# El Puerto de Coquimbo

CRITICA DEL PROYECTO FORMULADO POR DON JULIO E. DELAUNAY I APROBADO  
POR EL CONSEJO DE OBRAS PÚBLICAS

*DOMINGO CASANOVA O.*

La Inspeccion Jeneral de Hidráulica de la Direccion de Obras Públicas acaba de dar a la publicidad el proyecto de mejoramiento del puerto de Coquimbo, que ha estudiado el ingeniero don Julio E. Delaunay i que fué aprobado por el Consejo de Obras Públicas con fecha 27 de Agosto de 1908.

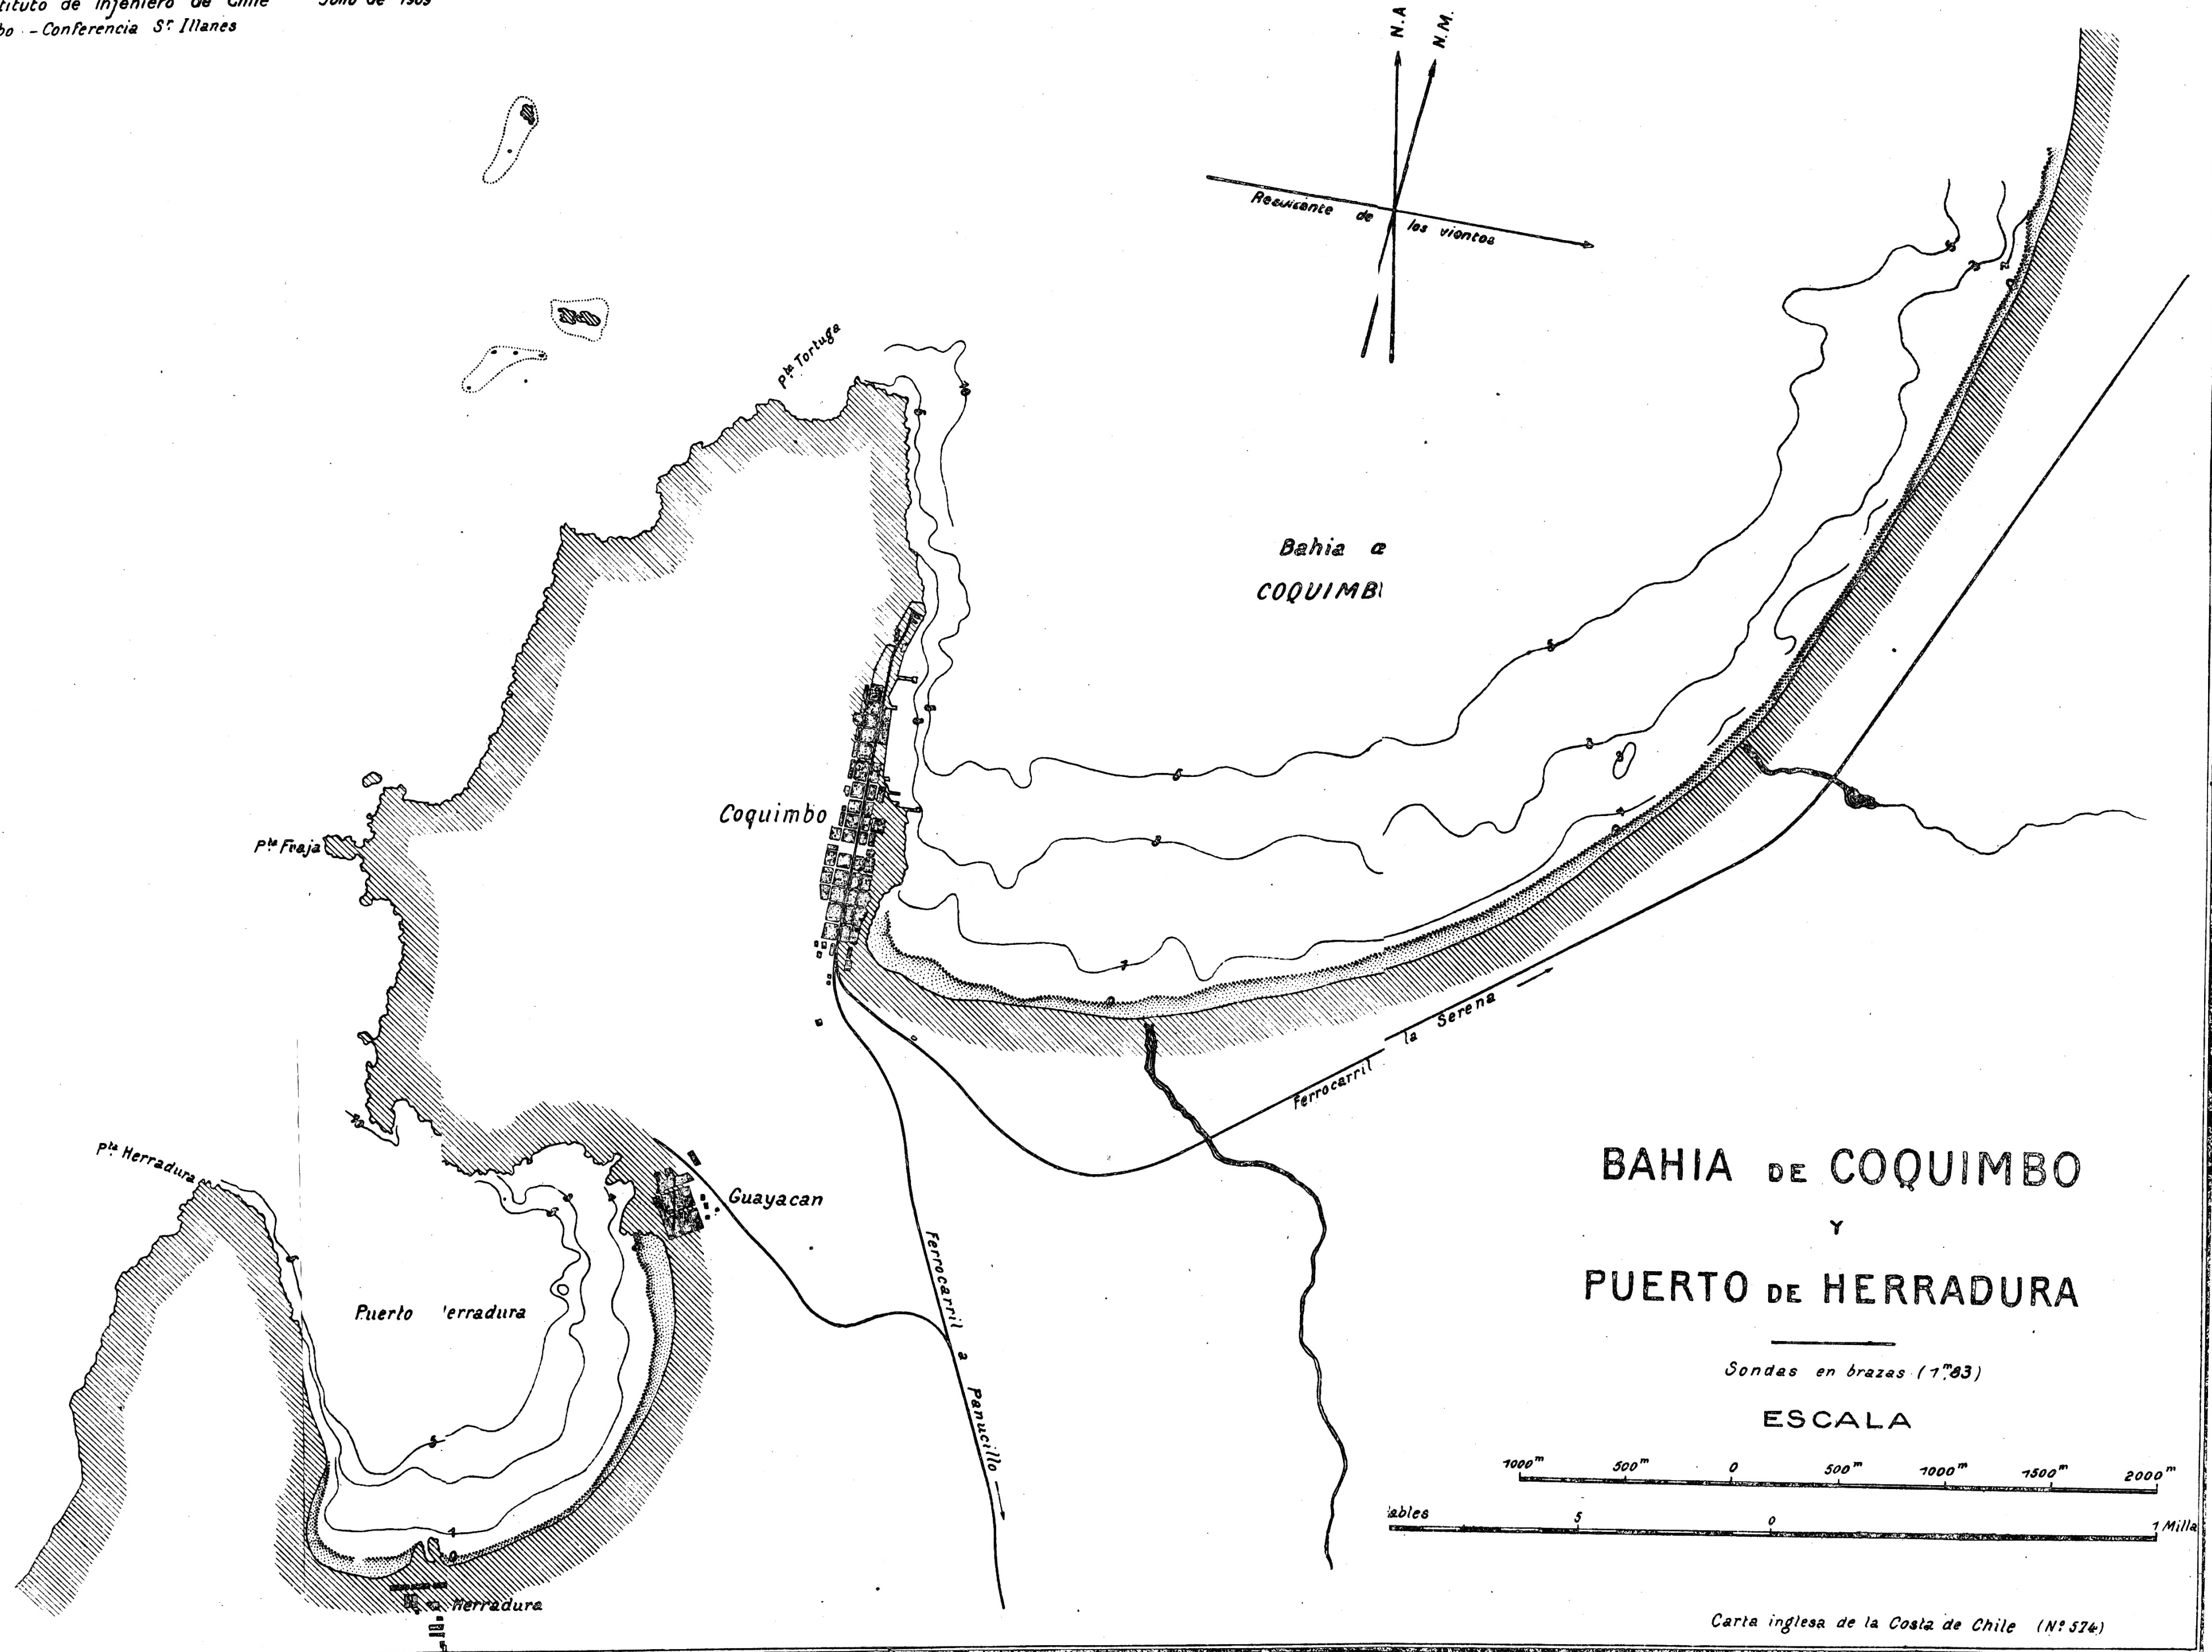
«Este molo empieza en el malecón construido por don Enrique Abbot i se dirige en la dirección sureste, pasando por fondos de 17 metros en un corto trecho, para terminar en fondos de 16 metros mas o ménos, con un desarrollo total de 525 metros segun su eje. Su talud exterior irá protegido en toda su longitud por un enrocado de piedras de 400 kilos.» (Fig. 1).

¿Por qué orienta el señor Delaunay hácia el sureste el molo que proyecta? El informe no lo dice.

abrigo, sino aguas agitadas por la fuerza viva que han acumulado en el trayecto de costa que han recorrido anteriormente. Esto es lo que pasará con el molo proyectado en Coquimbo por el señor Delaunay, según se puede ver en el esquiso de la figura 2, donde he tratado de representar aproximadamente la marcha que seguirán las olas. El extremo del molo proyectado servirá como de centro desde donde irradiará el oleaje, llevando en su seno la fuerza viva acumulada, oleaje que no permitirá efectuar los movimientos comerciales con la tranquilidad que debe existir en un puerto artificial correctamente combinado.

Luego la orientación dada al molo no se justifica.

La figura 3 contiene el plano de la disposición recomendada por el señor de Cordemoy para Iquique, disposición que adaptada a Coquimbo, nos conduce a orientar el molo de abrigo, no hacia el sureste como lo proyecta el señor Delaunay sino próximamente hacia el noreste, es decir, casi a escuadra con el rumbo que ha aprobado el Consejo de Obras Públicas. En la figura 4 he dibujado el molo, tal como debe orientarse a mi juicio.
